EMPRESA MARANHENSE DE ADMINISTRAÇÃO PORTUÁRIA-EMAP
ESCLARECIMENTO
TOMADA DE PREÇOS Nº 003/2016-EMAP

A Comissão Setorial de Licitação - CSL da Empresa Maranhense de Administração Portuária - EMAP, em razão de solicitação do senhor Reinaldo Fernandes, torna público aos interessados, com base na informação da Gerência de Projetos da EMAP, os esclarecimentos a seguir sobre itens do Edital da TOMADA DE PREÇOS Nº 003/2016-EMAP, cujo objeto é contratação de Empresa Especializada para construção de Banheiro coletivo necessário ao funcionamento do Berço 108 no Porto do Itaqui em São Luís.

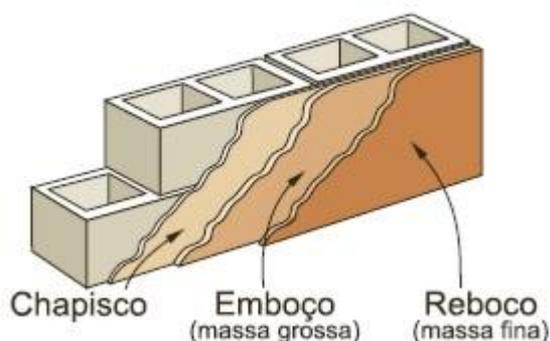
4) “Da PPU temos :

2.03.01	REBOCO OU EMBOCO CIMENTO AREIA 1:4 ESP=1,5CM INCL CHAPISCO 1:3 E=9MM
---------	--

Do Anexo II , Caderno de Encargos temos :

Deverão ser revestidas todas as faces do banheiro, já considerando as divisórias. A primeira camada de revestimento a ser executada deverá ser o chapisco em traço 1:3 (cimento e areia média) e espessura de 9mm. Logo após, deverá ser executado o emboço ou reboco com espessura máxima de 20 mm e traço 1:4 (cimento e areia média).

Reboco e emboço são coisas diferentes!!!!!! . Veja a figura abaixo.

Pelo Item Sinapi 73397 , é emboço com chapisco .

Isto não está errado? Não temos que ter o reboco também ?????? (reboco é o item 75481 da Tabela Sinapi)”

A GEPRO informou que este item será utilizado para reboco ou para emboço conforme indicações do projeto.
